## **Avis sur la création d'une centrale photovoltaïque au sol Commune de Launac (Haute-Garonne)**

N°Saisine : 2025-14 957

N°MRAe : 2025AP094

Avis émis le 17 juillet 2025

**Figure 3 : plan d'implantation du projet – extrait de l'étude d'impact**

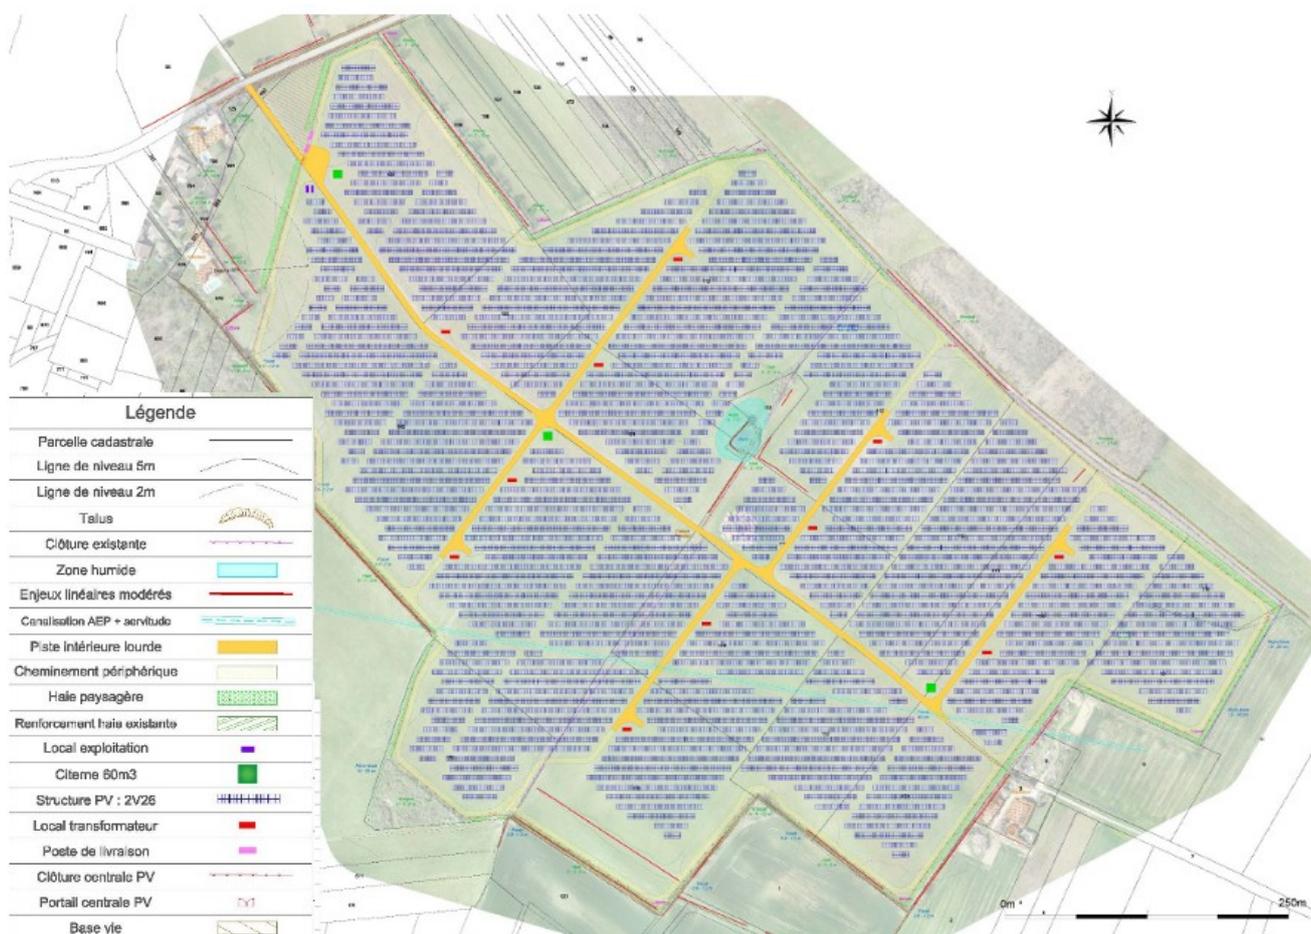
**Sur le site choisi, l'implantation des équipements solaires doit être adaptée pour que les impacts soient faibles. Sur le site actuellement retenu, il s'agit d'une part, de préserver le fonctionnement hydraulique de la zone humide centrale et d'autre part, de parvenir à des incidences paysagères faibles.**

**Figure 4 : synthèse des enjeux visuels de la zone d'étude rapprochée – extrait de l'étude d'impact**

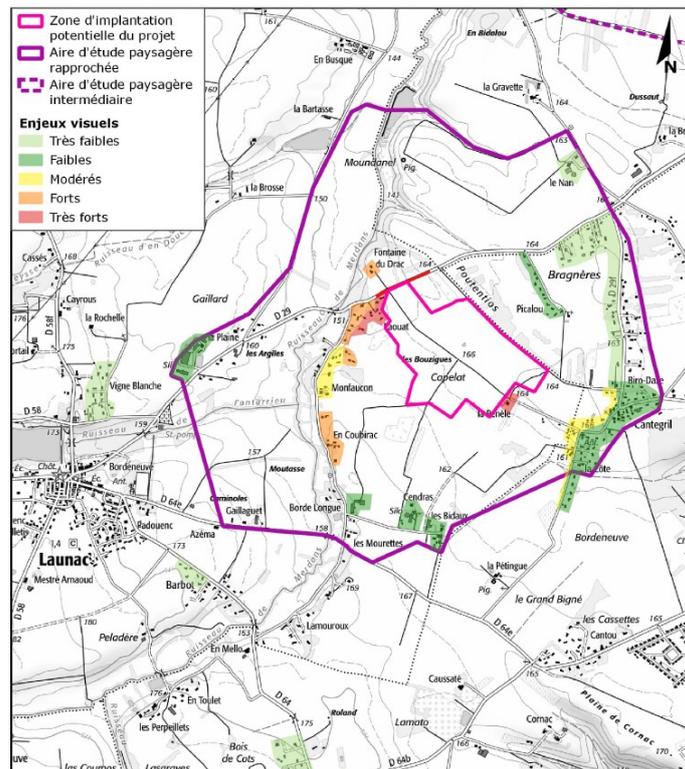
La MRAe partage la caractérisation des incidences visuelles brutes du projet figurant p. 301 de l'étude d'impact. Au titre des mesures de réduction, l'étude d'impact explicite la légère réduction de l'emprise du projet permettant de l'implanter uniquement sur des parcelles agricoles et d'éviter les boisements alentours et un recul de l'emprise clôturée du projet au nord-ouest sur une bande d'environ 20 m (entre la clôture et la limite parcellaire), qui contribuent à atténuer les incidences visuelles, notamment depuis les habitations du lieu-dit de « *Laouat* ».

Avec la mise en place de mesures d'atténuation et d'accompagnement, des incidences paysagères sont évaluées comme « *modérées* » depuis « *la Pénèle* », « *Montfaucon* » et « *le Laous* », principaux lieux de vie situés à proximité du projet. La MRAe considère donc qu'il est nécessaire de prévoir une adaptation des installations et des équipements pour parvenir à des impacts faibles.

**La MRAe recommande d'adapter l'emprise foncière du projet pour parvenir à des incidences paysagères faibles après application des mesures depuis les lieux de vie de « *la Pénèle* », « *Montfaucon* » et « *le Laous* ».**
